Byplansag

ANGÅR Holte Avlsgaard - 110 klymgehuse

UDHUS TILBYGGET EKSIS. CARPORT.

Deres byggesag nr. 394. Matr. nr. 3 mg Holte. Ørnebakken 56.

BKUBENS BOLIGFOND
HOLTEVANGSGÅRD OG KULHUSE
EMNE: CARPORT MED UDHUS
MAAL: 1:20
DATO: 28-10-71 RETTET: TEGER: SB
PAUL AMMENTORP & PER HANSEN, ARKITEKTER M.A.A.
"NÆRUMVANG" SKODSBOGVEJ 284 NÆRUM 80811
SAG NR. 578
TEGN. NR. 54

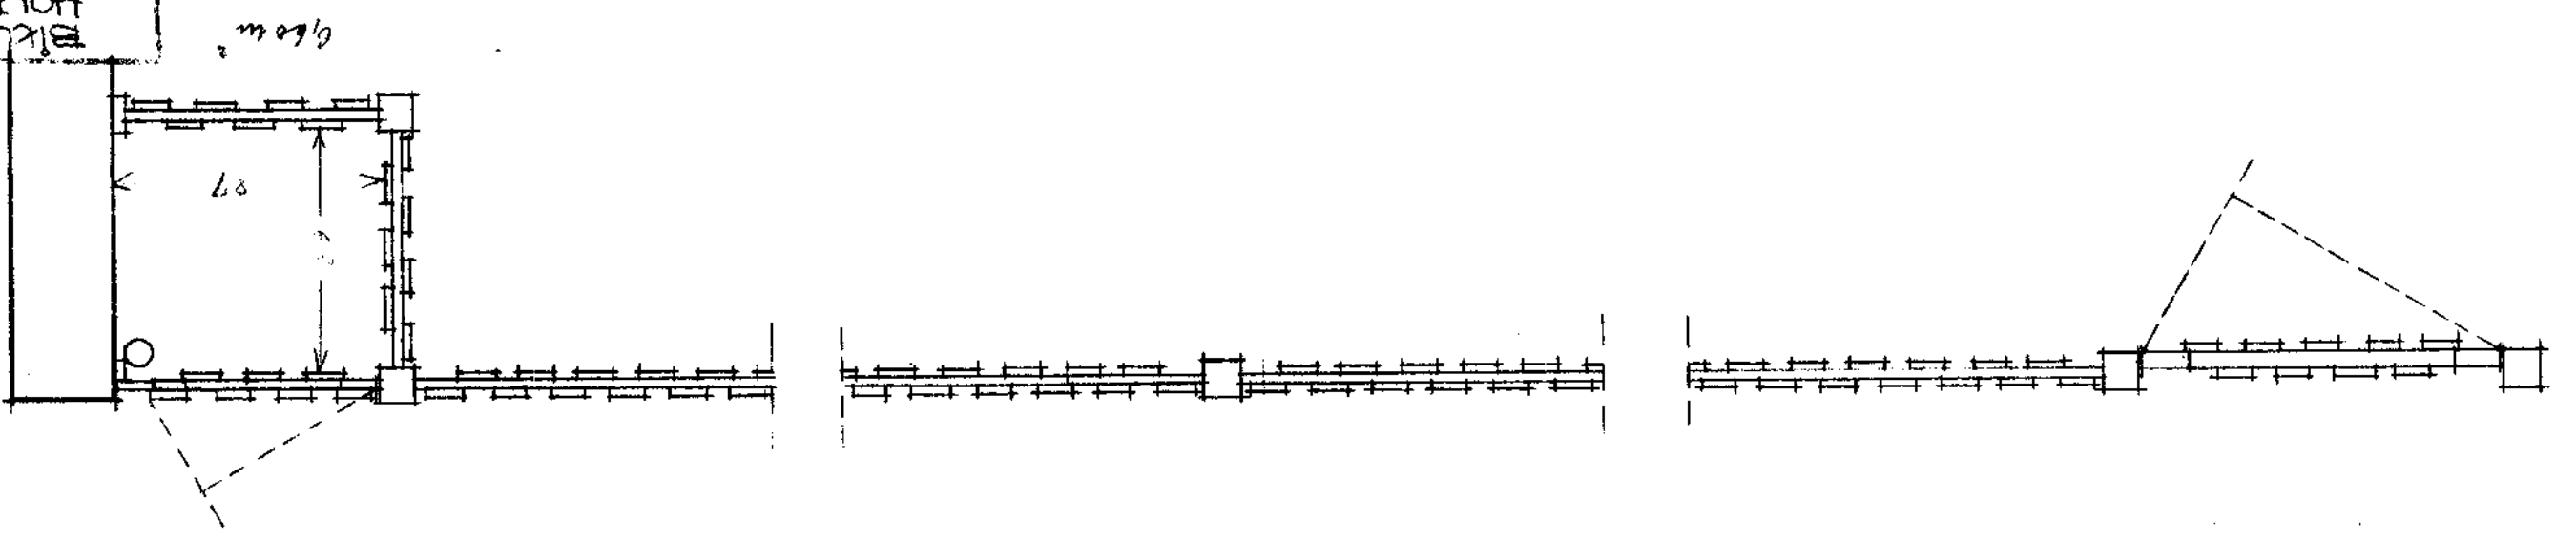
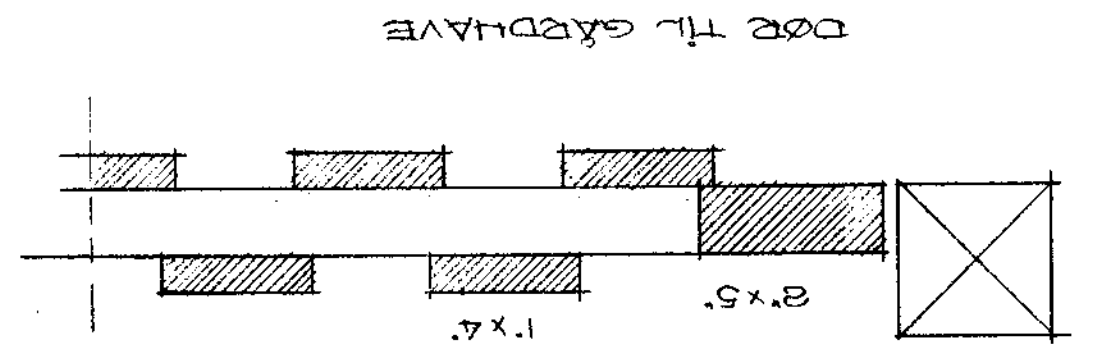
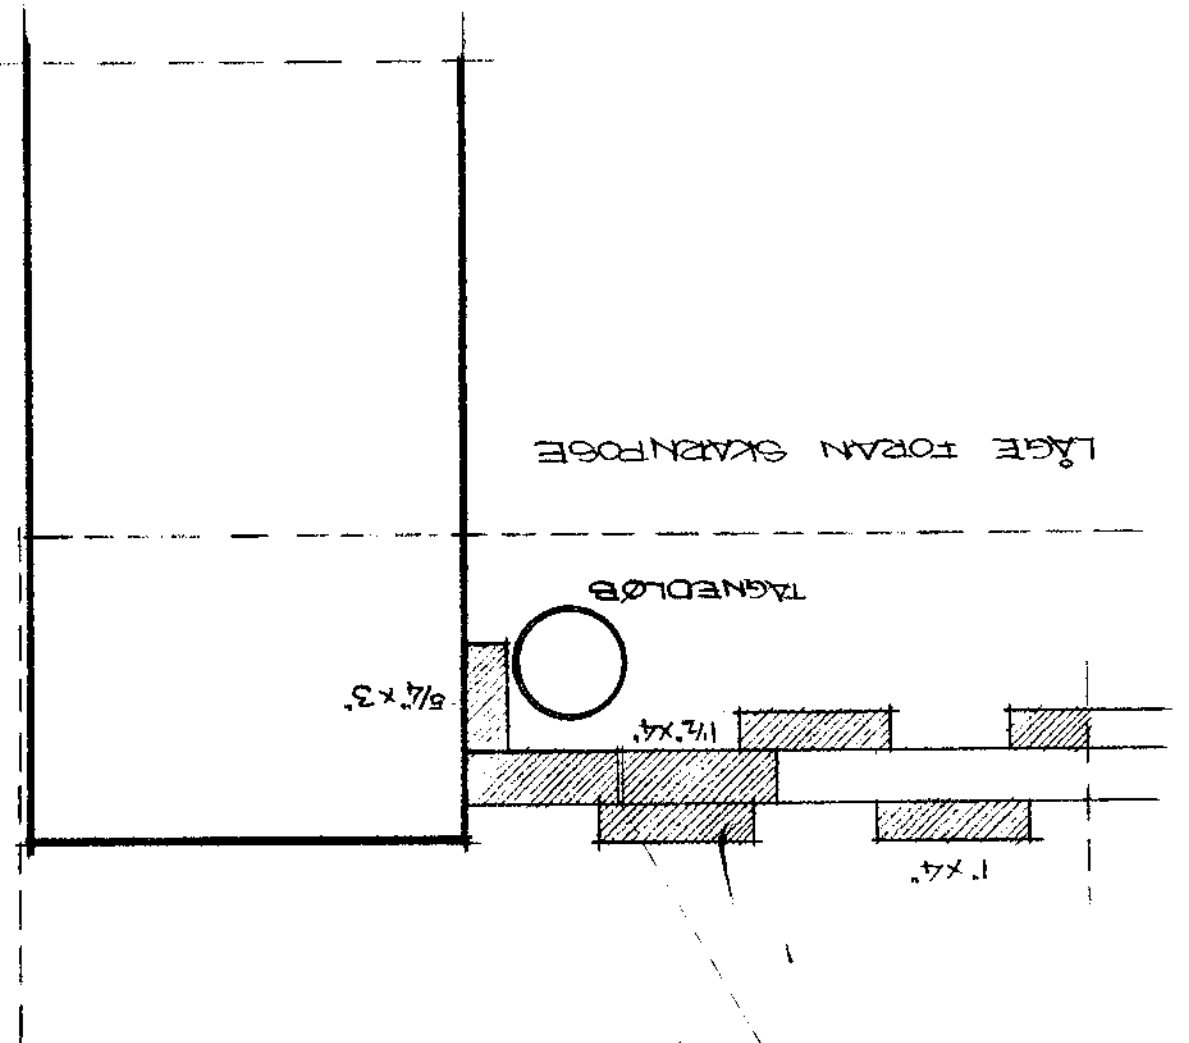
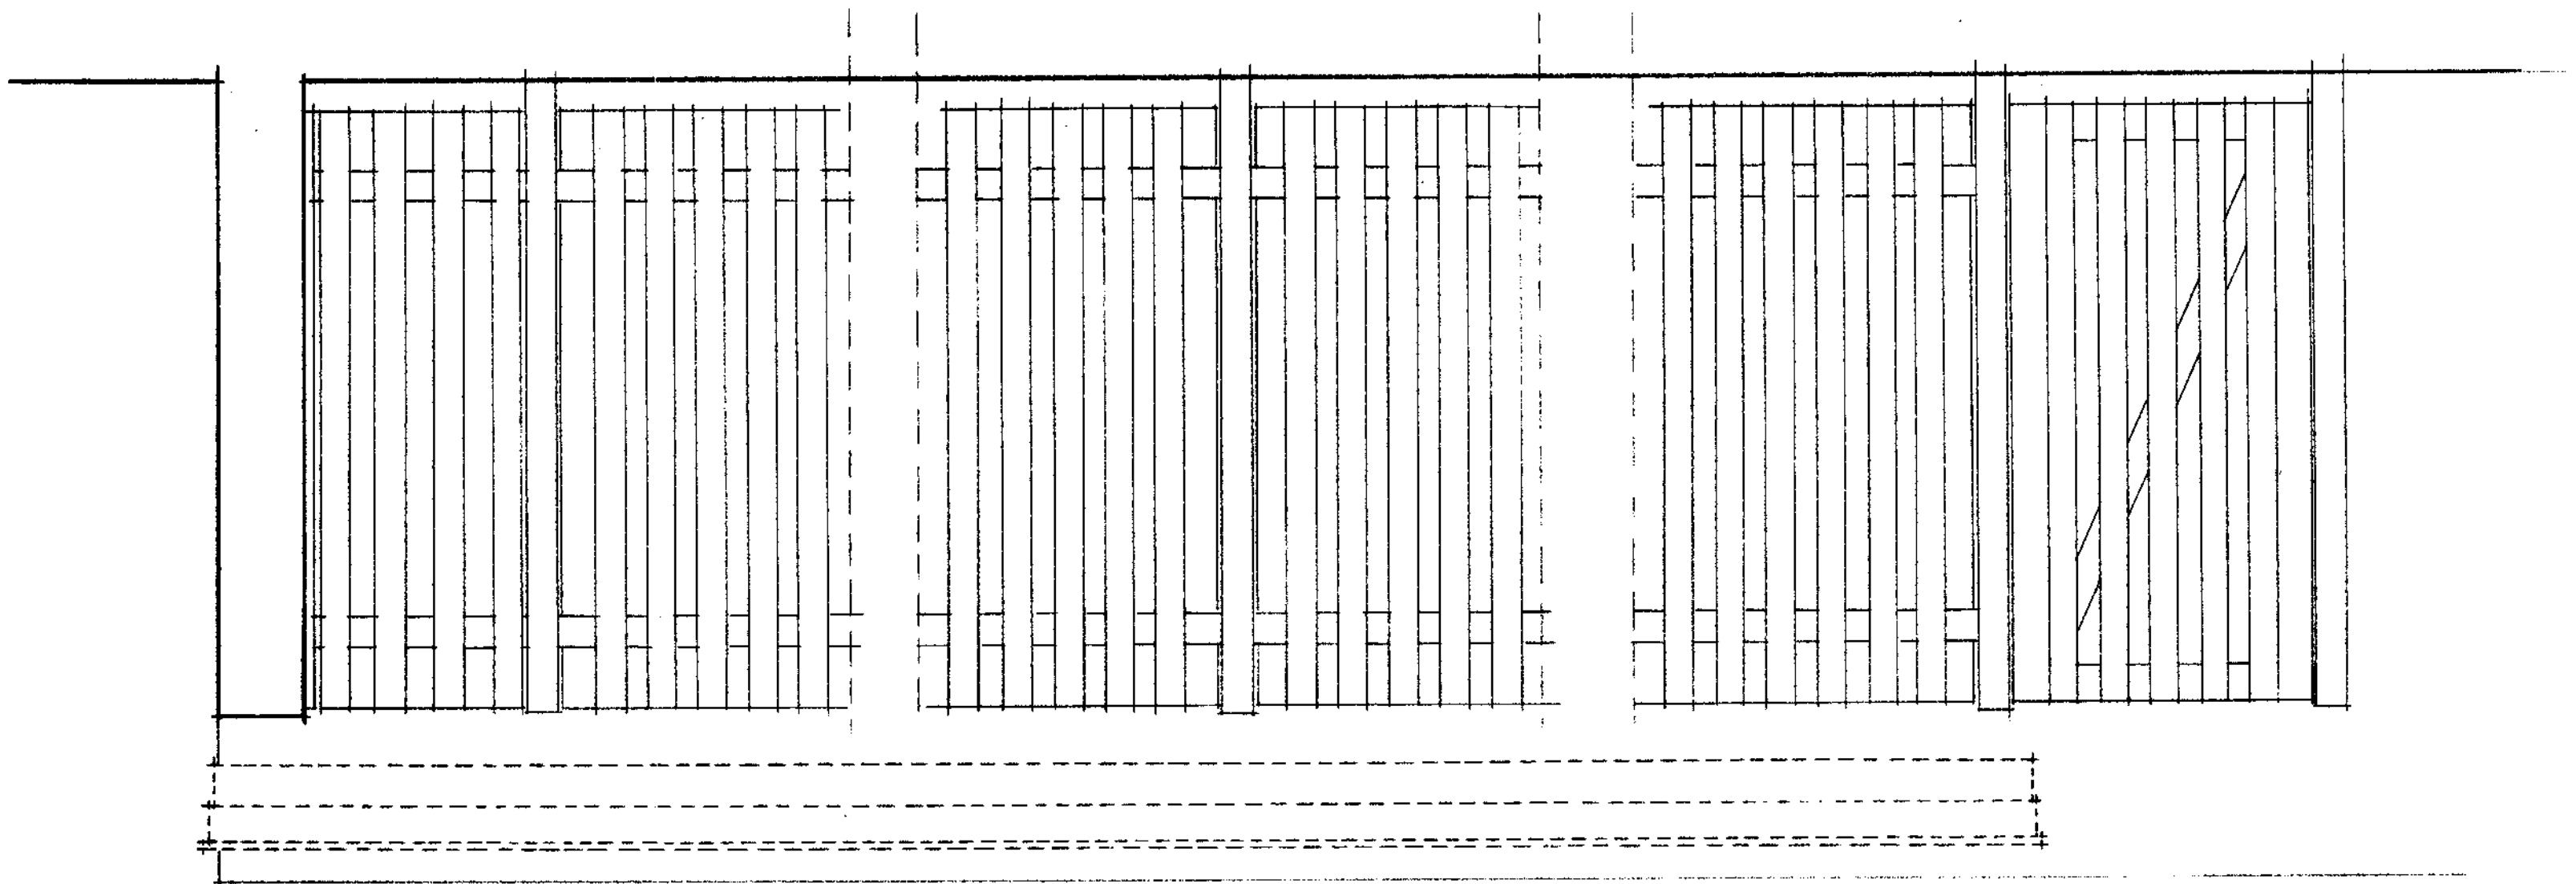
Vedlagt fremsendes tryk af tegn. nr. 54 in duplo, visende
udhuset sammenbygget med car-porten.

Ved skrivelse af 8/3 1971 fremsendte arkitekterne for ovennævnte bebyggelse, Paul Ammentorp og Per Haubro, et forslag til udførelse og placering af fremtidige huse, hegning af skarnposestativer og gårdhave m.m., som godkendtes af byplanudvalget på mødet den 22/3 1971 under punkt 11 som retningsgivende ved fremtidige ansøgninger om sådanne tilbygninger. På foranledning af henvendelser fra forskellige beboere har arkitekterne nu ved skrivelse af 4/8 1971 meddelt, at de er indforstået med en ændret placering af udhusene, således at disse placeres i forbindelse med carporten, som ved typerne S 1.

ad 15. Godkendtes.
